**Verneområdestyret
Setesdal Vesthei,
Ryfylkeheiane og
Frafjordheiane**

Møteinnkalling

Utvalg	Utvalgssak	Møtedato
Verneområdestyret for SVR	17/22	07.03.2022

Søknad om utviding og fasadeendring på fritidsbustad i Hovden landskapsvernområde. Gnr. 1, bnr. 45 i Bykle kommune.

Eksisterende hytte:

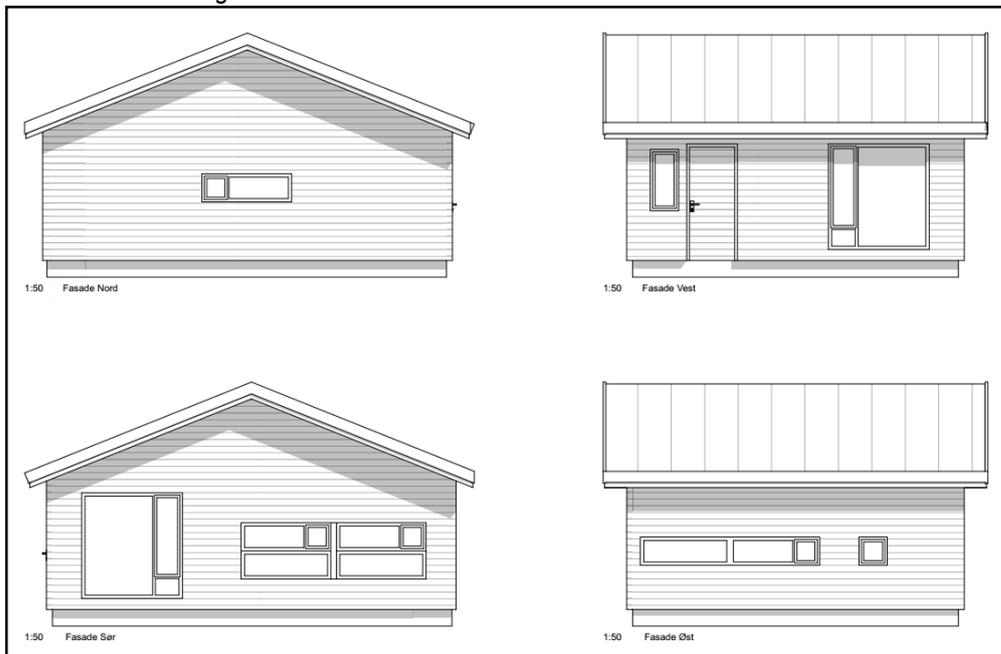
Jorunn Blindheim har søkt om utviding av eksisterande fritidsbustad liggjande nord for vegen til Galten i Hovden landskapsvernområde i Bykle kommune. Hytta er bygd i 1967 og er på 41 m² BYA. I tillegg eit uthus på 7 m² BYA, totalt 48 m² BYA. Det er søkt om å utvide hytta med 4 m² BYA mot aust. I tillegg heve taket med 80 cm. til 5 meter.

I tillegg så ønsker vi å heve taket med 80 cm. Nåværende mønehøyde er 4,20 m.

Det vert gjeven løyve til utviding av fritidsbustaden men avgrensa til maksimalt storleik 43 m² BYA etter utviding. Bygningen skal ha saltak. Maksimalt tillate mønehøgde er 4,7 meter målt frå bakkenivå til topp møne.

Planteikning:

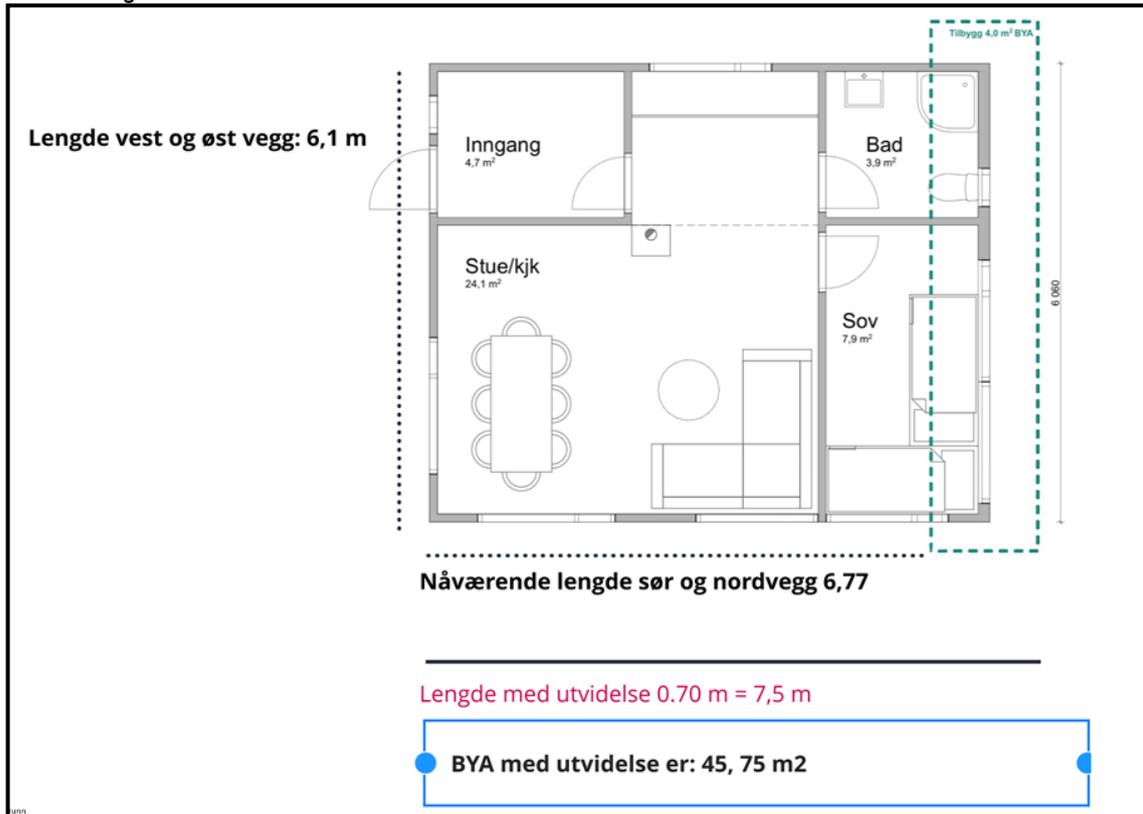
Det er også søkt om å sette inn nye og større vindauge.

Den justerte tegningen viser at den ene veggen er utvidet med 0,7 m mot øst. Totalt er dette 4 m².

Med heimel i naturmangfoldlova § 48 får Jorunn Blindheim, gnr. 1, bnr. 45 i Bykle kommune, løyve til å utvide eksisterande fritidshytte med inntil 2 m² BYA på fritidsbustaden i Hovden landskapsvernområde. Storleik på fritidsbustaden skal etter dette vera maksimalt 43 m² BYA. Samla areal på fritidsbustad og uthus vil etter dette vera på 50 m² BYA.

Maksimalt tillate mønehøgde målt frå bakkenivå til topp møne, og som gjennomsnitt på nordvegg og sørvegg, skal vera maksimalt 4,7 meter, og med tak utforma som saltak. Løyvet gjeld også innsetting av fleire og noko større vindaug.

Ved å tillate eit mindre tilbygg, og lågare mønehøgde enn det er søkt om, må tiltakshavar sender inn reviderte teikningar.
